改善箇所説明図

改善の内容

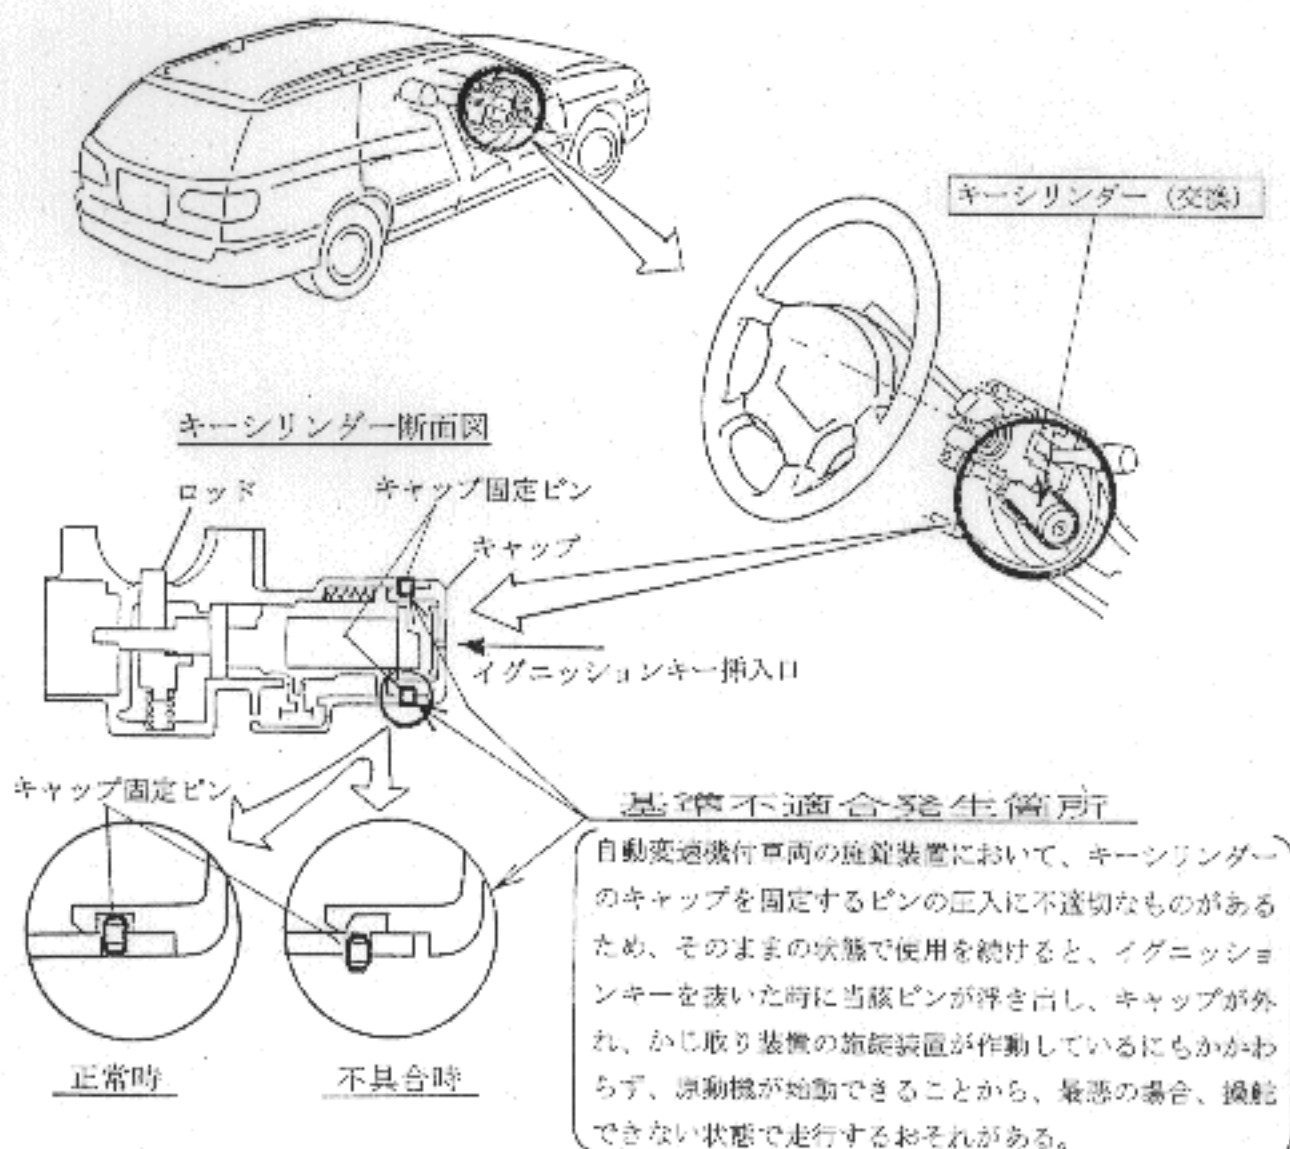
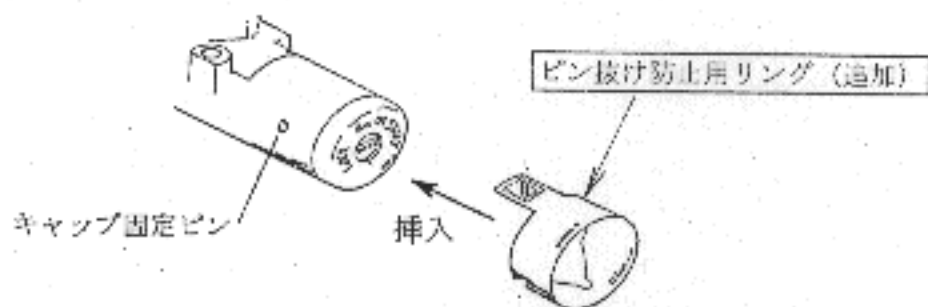
全車両、キーシリンダーの当該部位を点検し、キャップ固定用ピンが浮き出しているものは良品と交換する。なお、異常のないものについては、当該部位にピン抜け防止用リングを取付ける。

識別：黄色のペイントをモデルナンバープレートに左横に塗布する。
